福島第一原子力発電所 特定原子力施設に係る実施計画変更比較表（第Ⅱ章 2.10 放射性固体廃棄物等の管理施設）

変更前	変更後	変更理由
	<p><u>2.10.1.3.2 固体廃棄物貯蔵庫</u></p> <p><u>固体廃棄物貯蔵庫は、固体廃棄物貯蔵庫（第1棟～第8棟）、固体廃棄物貯蔵庫第9棟及び固体廃棄物貯蔵庫第10棟で構成され、特定原子力施設に対する規制基準を満たすため、以下の設計及び対策を行う。</u></p> <p><u>ただし、固体廃棄物貯蔵庫（第1棟～第8棟）の設計等については、原則、発災前に許可及び認可を受けた原子炉設置許可申請書及び工事計画認可申請書に従うものとする。</u></p> <p><u>(1) 放射性固体廃棄物等の貯蔵</u></p> <p><u>放射性固体廃棄物等の貯蔵に当たっては、廃棄物の性状に応じ、十分な保管容量を確保し、遮蔽等の適切な管理を行う固体廃棄物貯蔵庫を設置することにより、敷地周辺の線量を達成できる限り低減する設計とする。</u></p> <p><u>(2) 放射性気体廃棄物の処理・管理</u></p> <p><u>固体廃棄物貯蔵庫は、同施設で発生が想定される放射性気体廃棄物の処理に当たって、廃棄物の性状に応じ、当該廃棄物の放出量を抑制し、適切に処理・管理を行うことにより、敷地周辺の線量を達成できる限り低減する設計及び運用とする。</u></p> <p><u>(3) 放射性物質の放出抑制等による敷地周辺の放射線防護等</u></p> <p><u>固体廃棄物貯蔵庫は、同施設から大気中へ放出される放射性物質の適切な抑制対策を実施することにより、敷地周辺の線量を達成できる限り低減する設計とする。特に同施設内に保管される発災以降に発生した瓦礫類による敷地境界における実効線量が、その他の施設等の寄与分を含めて1mSv/年未満となるような設計とする。</u></p> <p><u>(4) 作業員の被ばく線量の管理等</u></p> <p><u>固体廃棄物貯蔵庫は、現存被ばく状況での放射線業務従事者の作業性等を考慮して、遮へい、貯蔵容器の配置、換気、除染等の所要の放射線防護上の措置に加え、作業時における放射線被ばく管理措置を講じることにより、放射線業務従事者が立ち入る場所の線量及び作業に伴う被ばく線量を達成できる限り低減する設計及び運用とする。</u></p> <p><u>(5) 緊急時対策</u></p> <p><u>固体廃棄物貯蔵庫には、事故時において必要な安全避難通路等の他、事故時に施設内に居るすべての人に対する指示が出来る適切な警報系及び通信連絡設備を整備する設計とする。</u></p> <p><u>(6) 設計上の考慮</u></p> <p><u>固体廃棄物貯蔵庫は、その安全上の重要度を踏まえ、以下に掲げる事項を適切

変更前	変更後	変更理由
<p>(現行記載なし)</p>	 <p style="color: red; text-align: center;">図-6 固体廃棄物貯蔵庫第10棟の換気空調設備に係る機器の配置を明示した図面(10-C)</p>	<p>固体廃棄物貯蔵庫第10棟の設置に伴う追加</p>

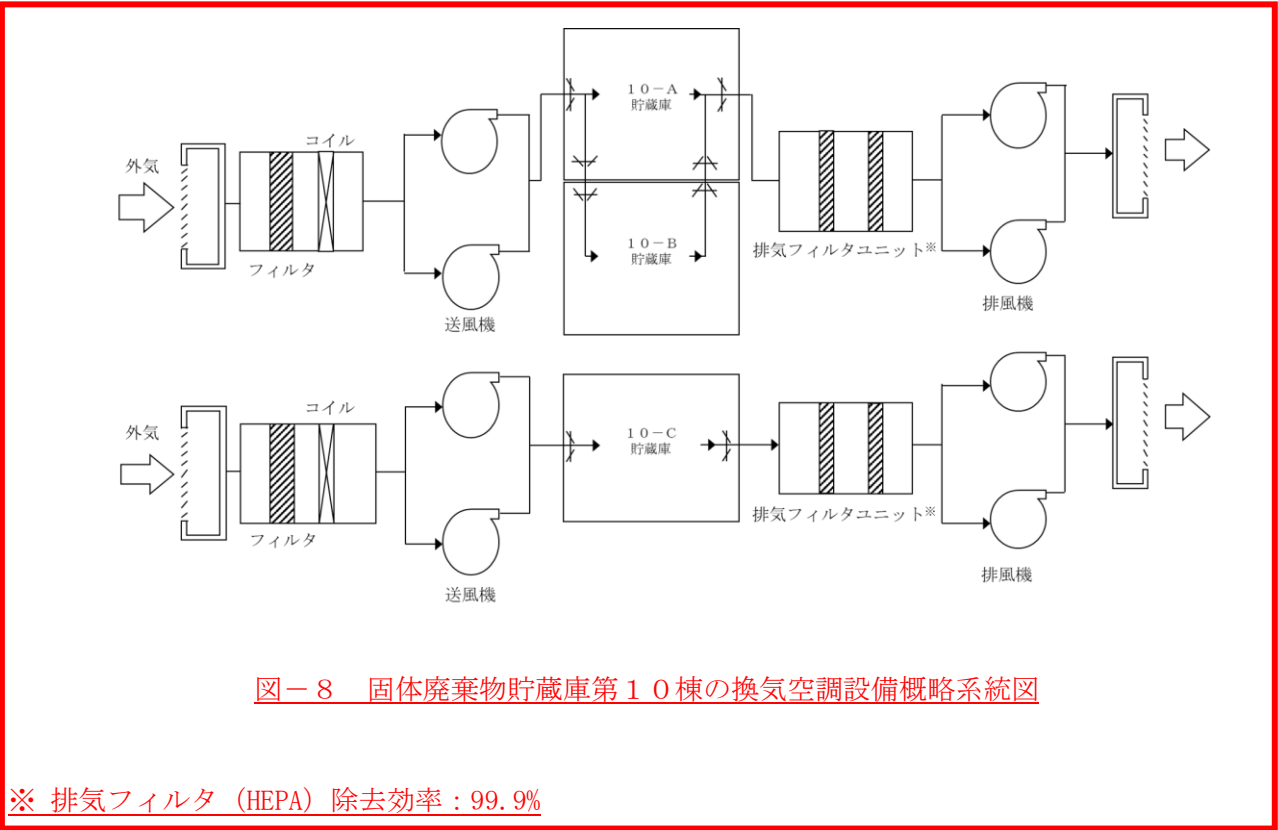
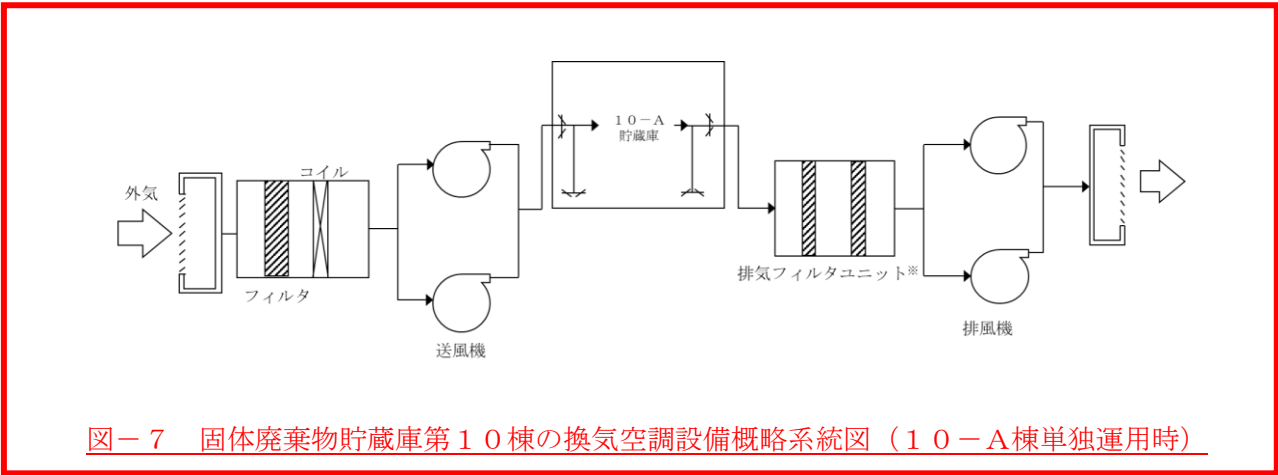
変更前	変更後	変更理由
<p>(現行記載なし)</p>	 <p>図-5 固体廃棄物貯蔵庫第10棟の換気空調設備に係る機器の配置を明示した図面 (10-A/10-B)</p>	<p>固体廃棄物貯蔵庫第10棟の設置に伴う追加</p>

図-2 固体廃棄物貯蔵庫第10棟の遮蔽に関する構造図

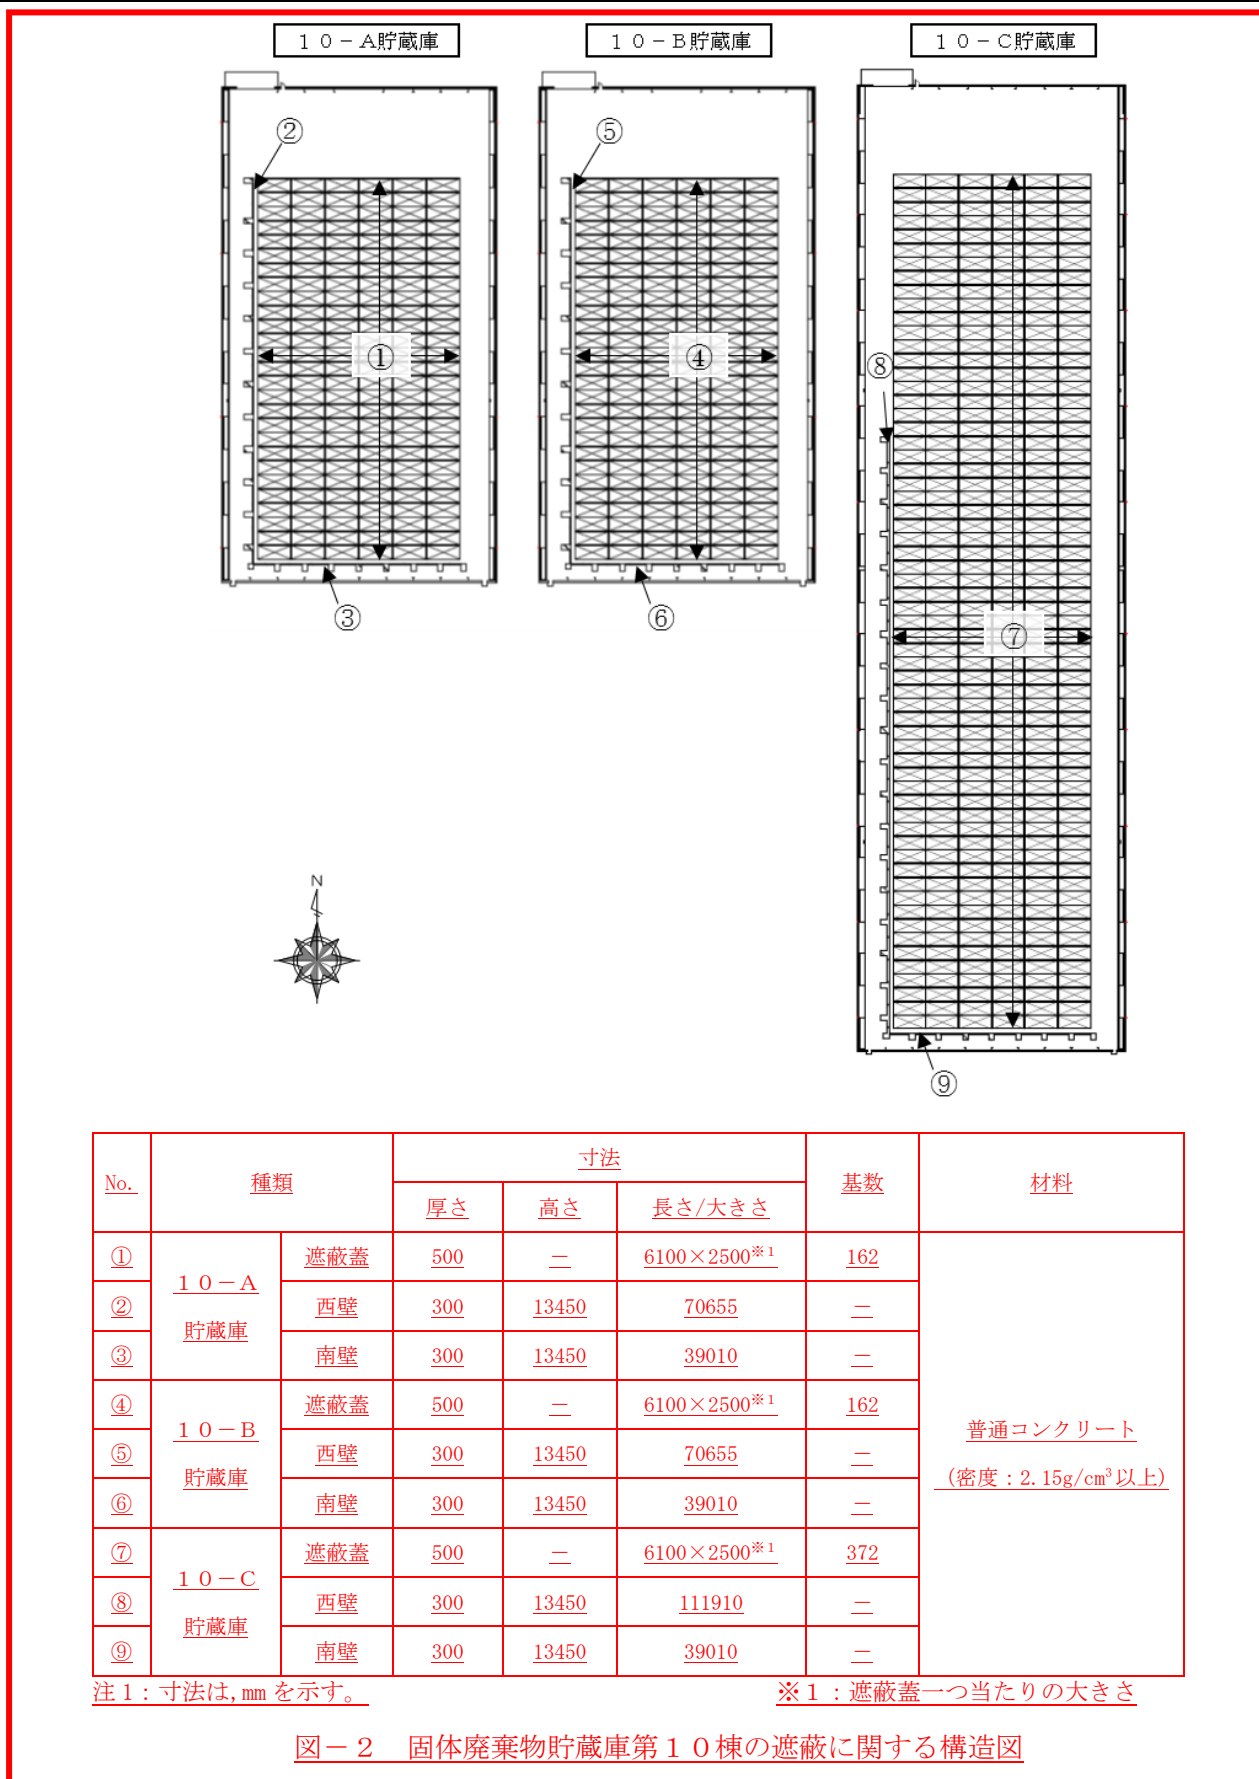
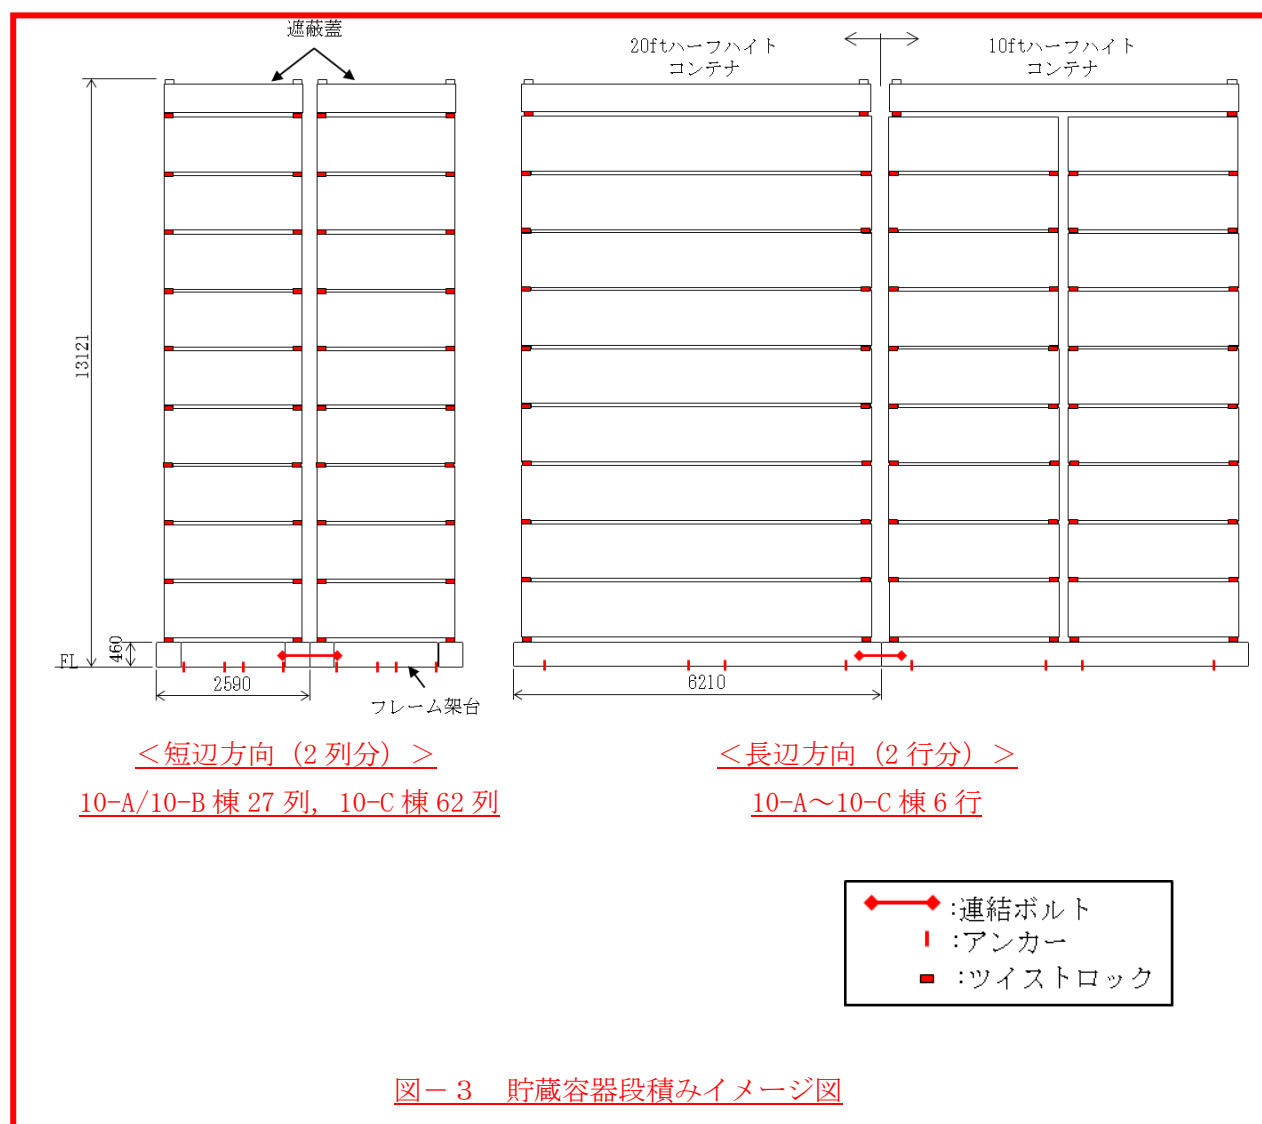
固体廃棄物貯蔵庫第10棟の設置に伴う追加

図-4 非常用照明の取付箇所を明示した図面

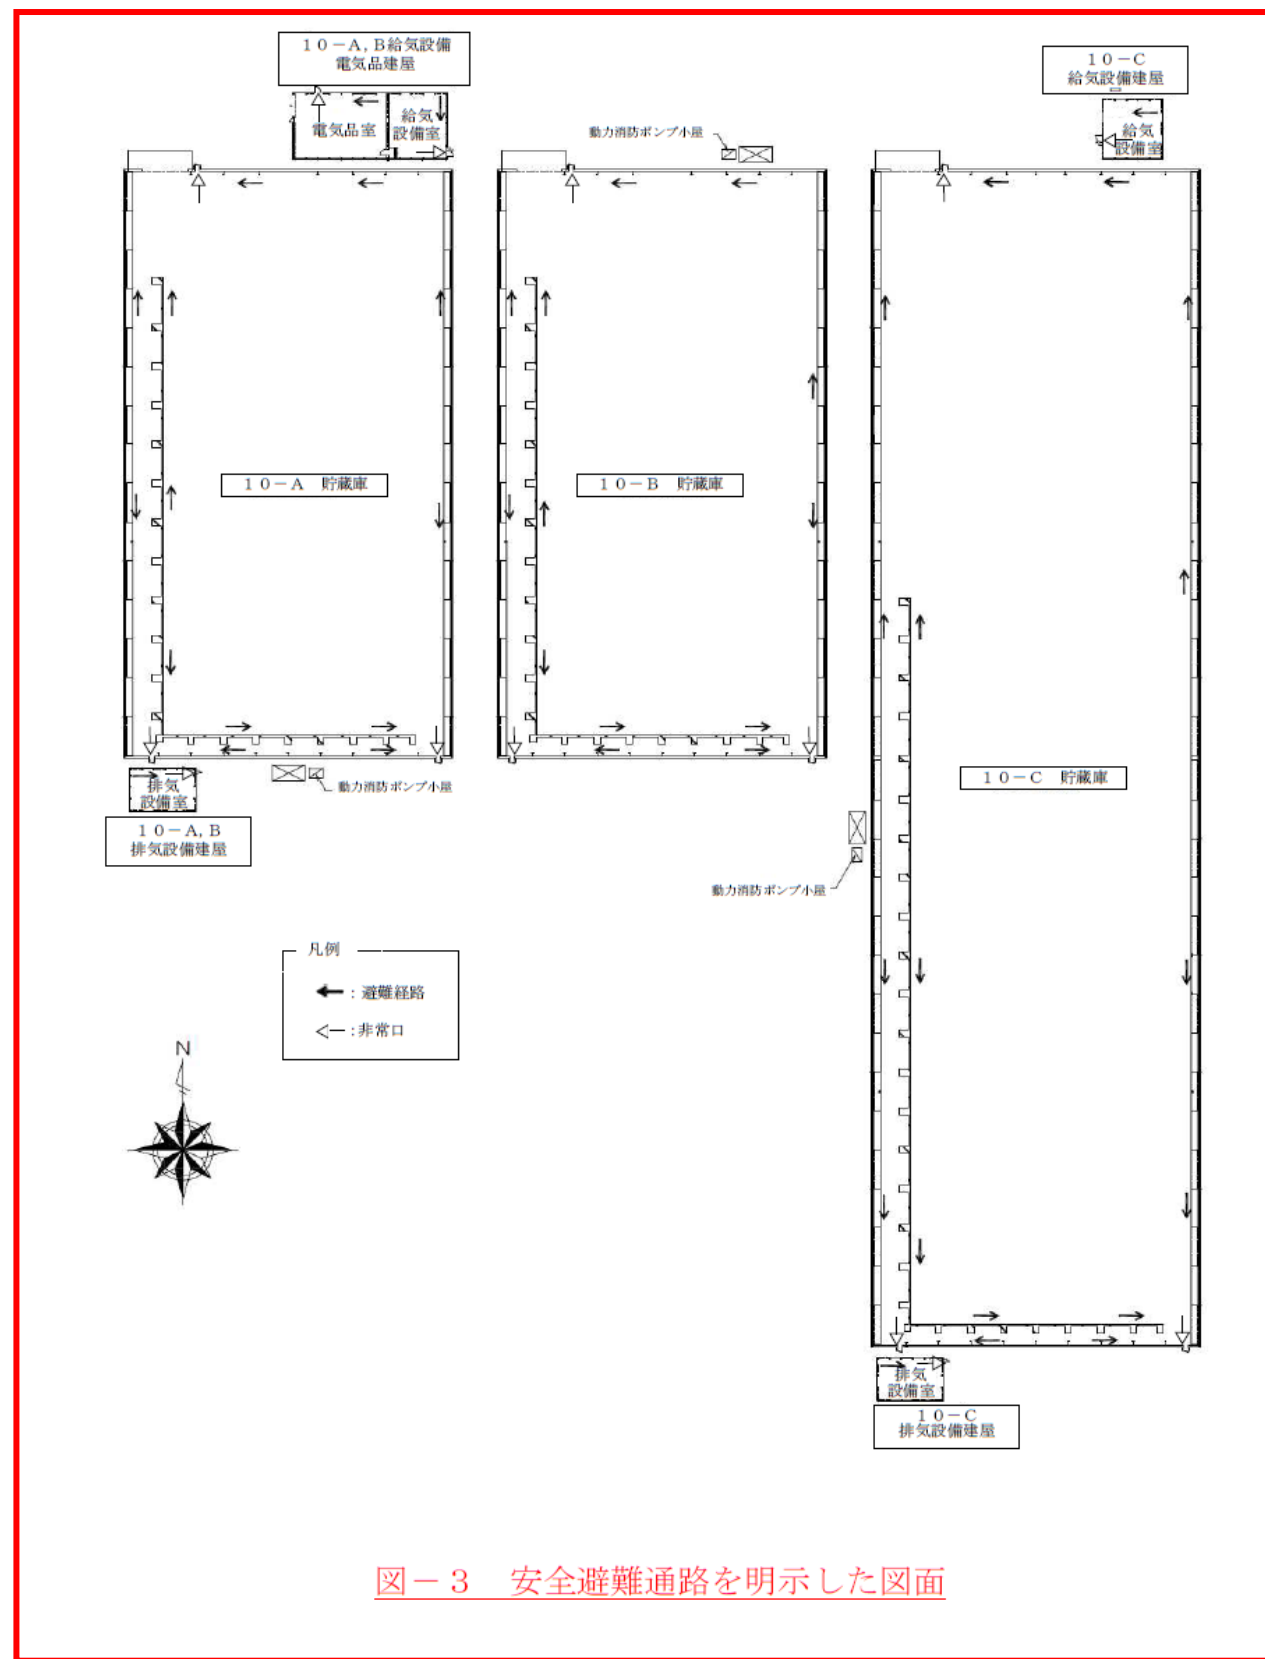
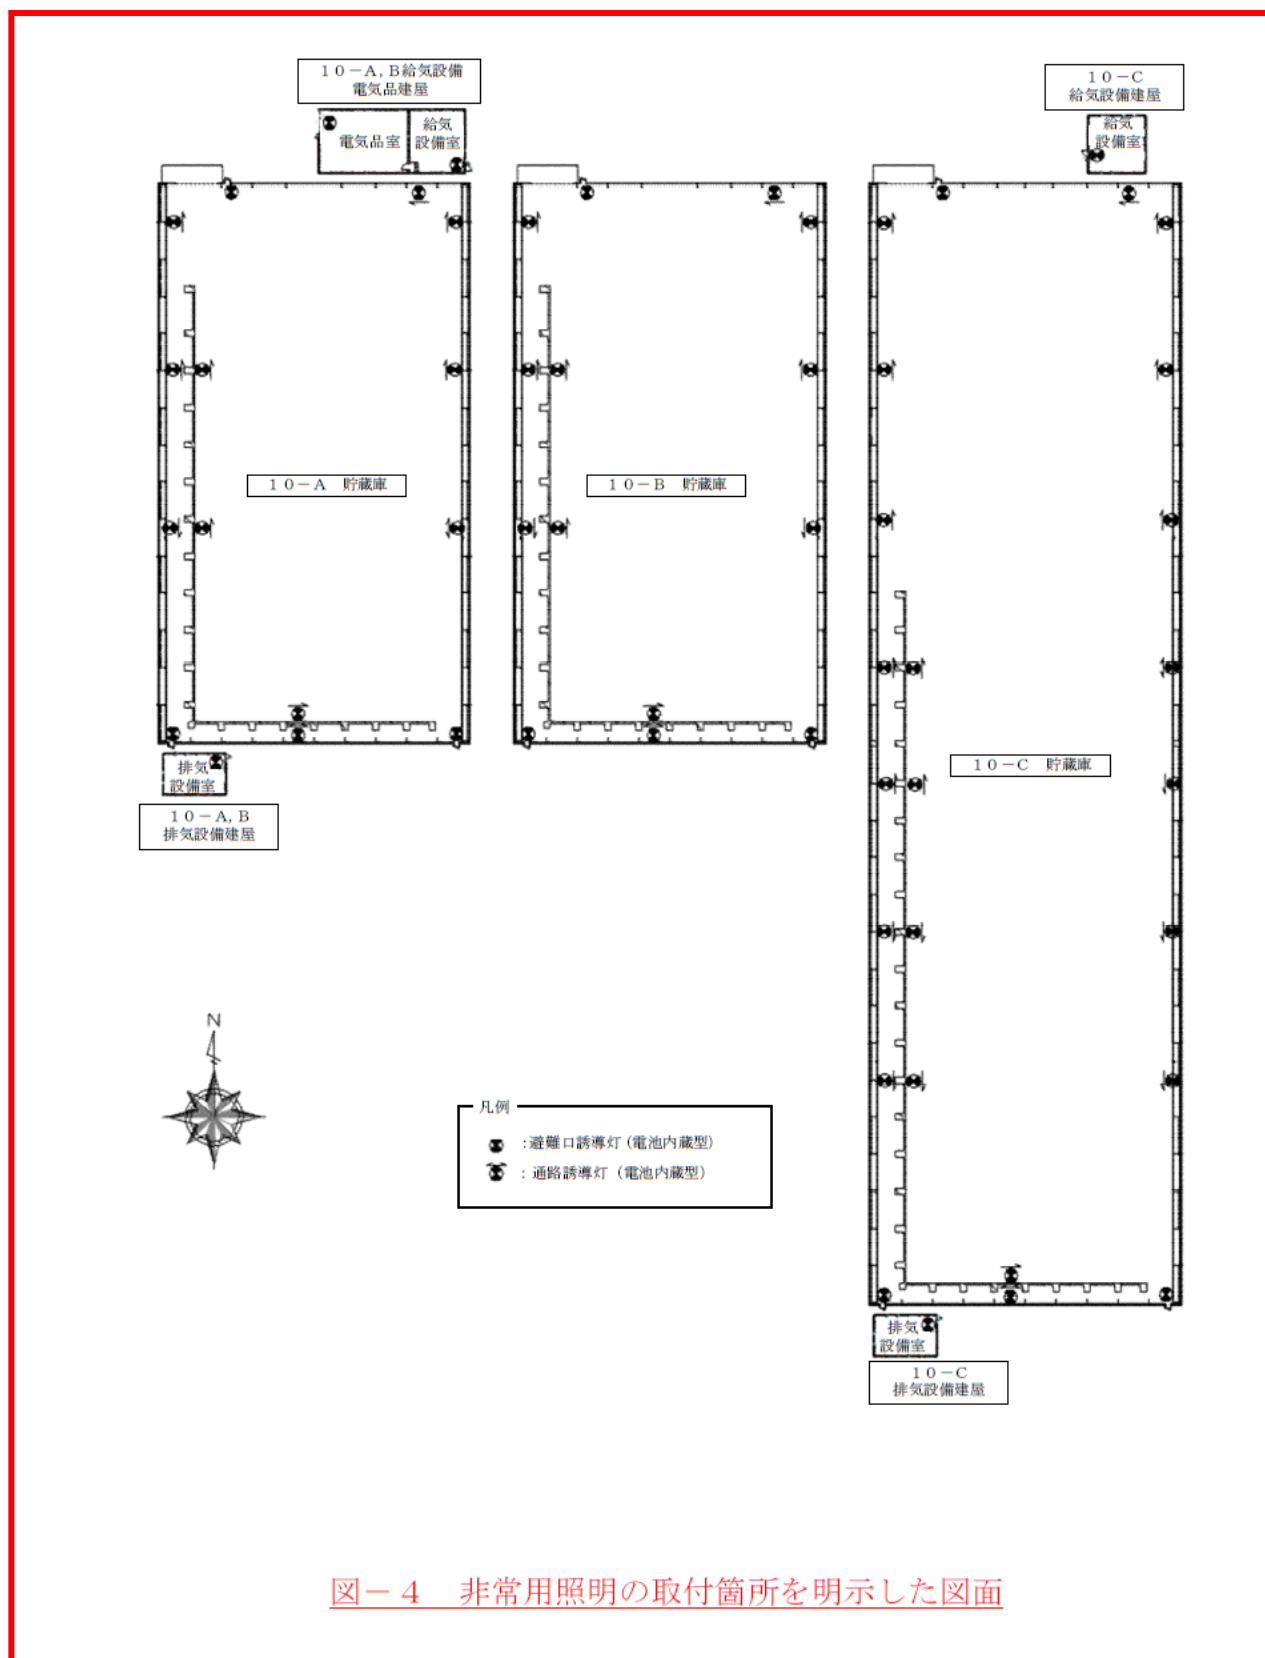
固体廃棄物貯蔵庫第10棟の設置に伴う追加
